Spécifications des méthodes et des appareils de mesure des perturbations
radioélectriques et de l'immunité aux perturbations radioélectriques –
Partie 1-3: Appareils de mesure des perturbations radioélectriques et de l'immunité
aux perturbations radioélectriques – Matériels auxiliaires – Puissance perturbatrice

CORRIGENDUM 1

Figure B.8 – Montage de mesure du facteur de découplage DF

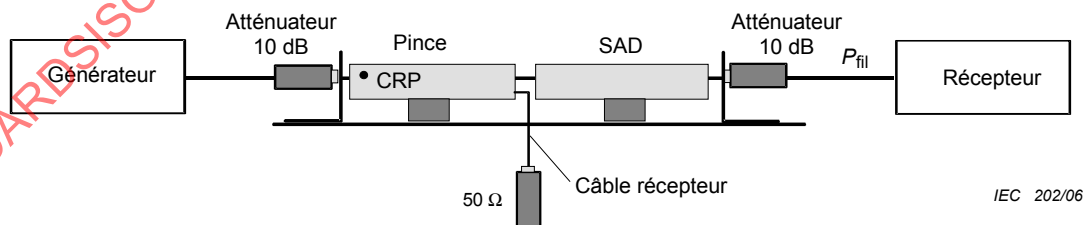
Remplacer la figure existante par ce qui suit:
